授乳室で搾乳を行うこと等に関する 移動等円滑化整備ガイドライン改訂案

・1. 改訂理由

・2. 改訂案

令和6年度第2回基準等検討会の論点整理表

参考 2-3-20：授乳室等の設置例

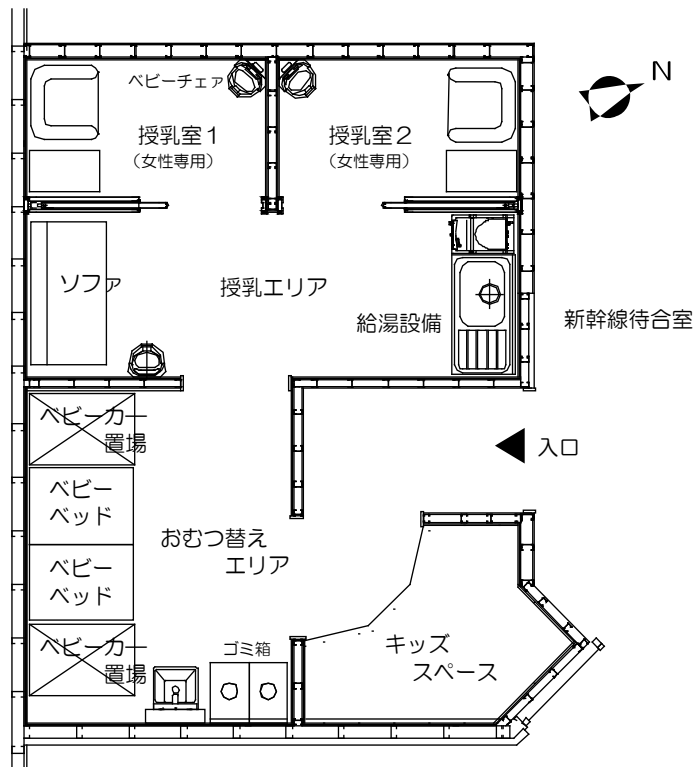
- ◇授乳室等を設ける場合には、車椅子使用者、ベビーカー使用者等の利用に配慮した空間の確保や戸の形式等とすることが望ましい。
- ◇授乳室や授乳・搾乳、おむつ替えのできる場所を設け、授乳・搾乳のための椅子、おむつ交換台（ベビーベッド）や、給湯設備、荷物置き場、空調設備、電源等を配置することが望ましい。
- ◇防犯対策として、授乳室等の出入り口付近への防犯カメラの設置や、授乳室等内への非常ボタンの設置等に配慮することが望ましい。
- ◇授乳室等の出入り口付近には、授乳・搾乳、おむつ替えのためのスペースであることを表示することが望ましい。また、表示する場合、男性の哺乳びんによる授乳やおむつ替えにも配慮し、内部の設備配置等の状況、男女の入室可否等を図記号（ピクトグラム）と文字の併記によりわかりやすく表示することが望ましい。
- ◇授乳室等の内部設備配置の説明や設備の使用方法等について表示する場合は、点字等も用いて表示することが望ましい。
- ◇授乳室等の有無や、設置数、位置、設備等について、ホームページやフロアマップ等で情報を提供することが望ましい。
